廃炉発官 R 2 第 5 1 号
令和 2 年 5 月 2 9 日

福島第一原子力発電所 特定原子力施設に係る実施計画 変更認可申請書の
一部補正について

令和2年4月22日付け廃炉発官 R 2 第 1 6 号をもって申請しました福島第一原子力発電所 特定原子力施設に係る実施計画 変更認可申請書を別紙の通り一部補正をいたします。

図-1 窒素封入ライン概略図

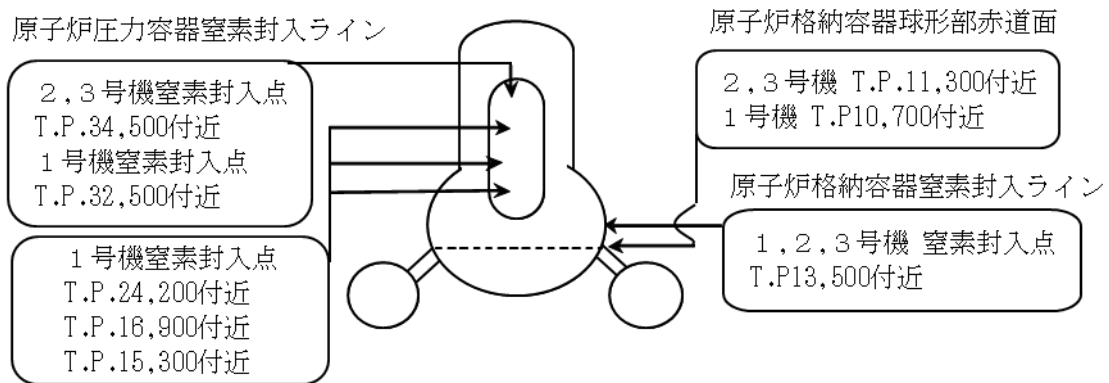
1号機原子炉格納容器窒素封入ライン（不活性ガス系）撤去に関する変更について、記載の適正化を行う。

1号機原子炉格納容器窒素封入ライン（不活性ガス系）の撤去について

1号機プール燃料取り出しの準備作業として、原子炉建屋を覆う大型カバーを設置する。大型カバー設置工事において干渉する1号機原子炉格納容器窒素封入ラインについて、撤去を行う。

なお、原子炉格納容器窒素封入ラインは不活性ガス系を撤去しても、原子炉格納容器内酸素分析ラックからの窒素封入は可能である。

既設不活性配管切断後、配管端部は閉止処置を行う。
